Vous trouverez ci-dessous nos éléments de réponse à votre courrier datant du 5 avril 2022 sur la Demande d'Enregistrement d'installation classée, projet de création d'un entrepôt logistique sur le territoire de la commune de WARLUIIS.

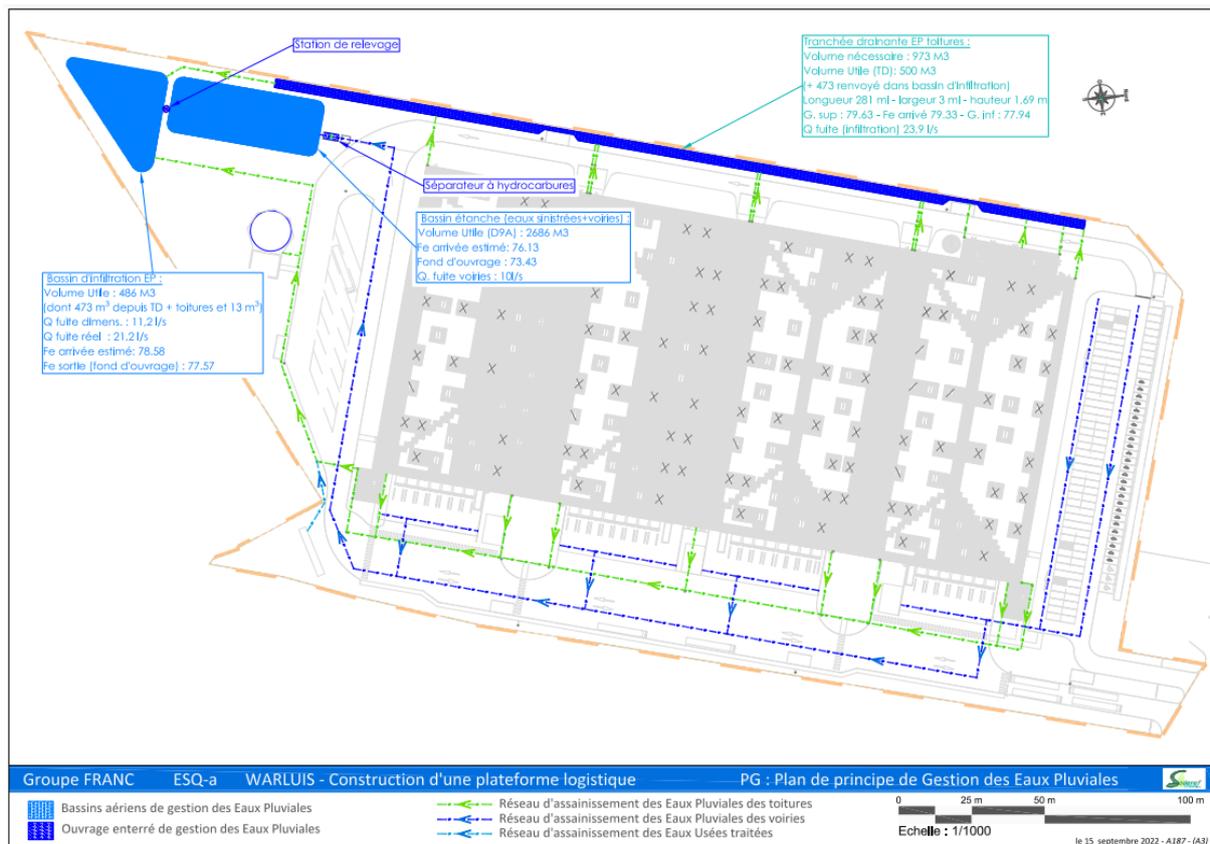
*Il est indiqué en page 15 de la PJ n°6 que les autres produits dangereux seront collectés dans le bassin de tamponnement. Alors qu'il est indiqué page 38 du dossier : « Aucun produit dangereux ne sera stocké sur site ». De plus il n'est pas précisé de quel bassin il s'agit.*

Ceci est une erreur, il n'y aura pas de matière dangereuse sur le site.

### **Tranchée drainante :**

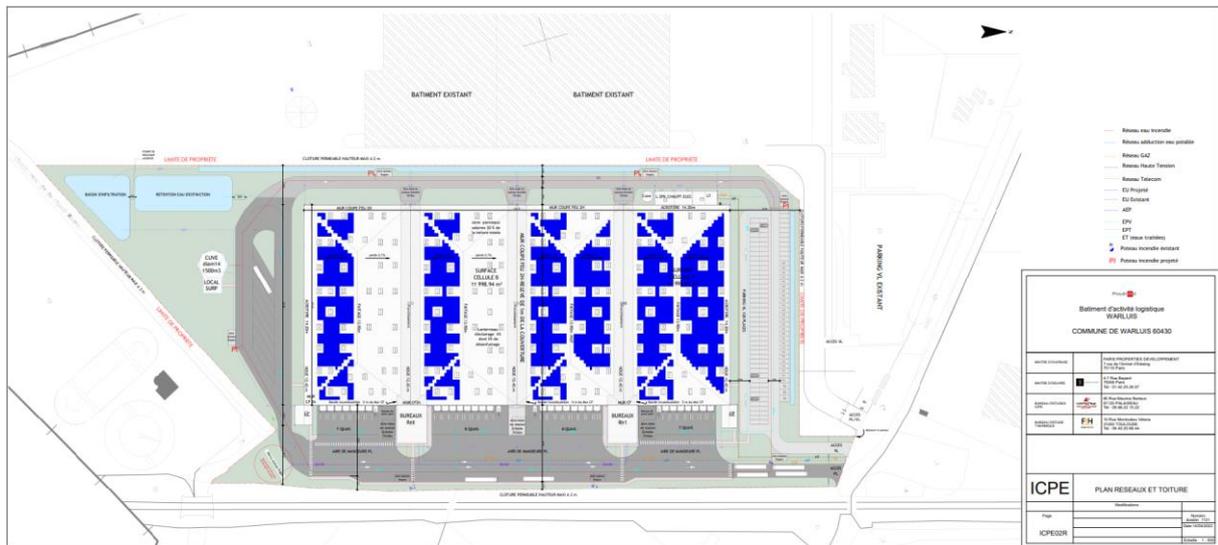
Il est indiqué page 9 du document CERFA que les eaux pluviales seront évacuées dans le réseau communal après avoir été traité par un séparateur alors que dans le dossier il est fait mention de bassin d'infiltration et de noues.

Les eaux pluviales seront traitées et infiltrées à la parcelles selon le schéma suivants :

- Volume utile :	500 m <sup>3</sup>
- Longueur :	281 ml
- Largeur :	3 ml
- Indice de vide :	0,35
- Hauteur totale de l'ouvrage :	1,69 m
- Q fuite infiltration stricte :	23,9 l/s
- Temps de vidange :	5,81 heures (< 24 heures)
- Génératrice inférieure de la TD :	77.94 (> 76.8 m NGF)
- Profondeur totale de l'ouvrage / TN :	2,32 m (< 2,5 m)
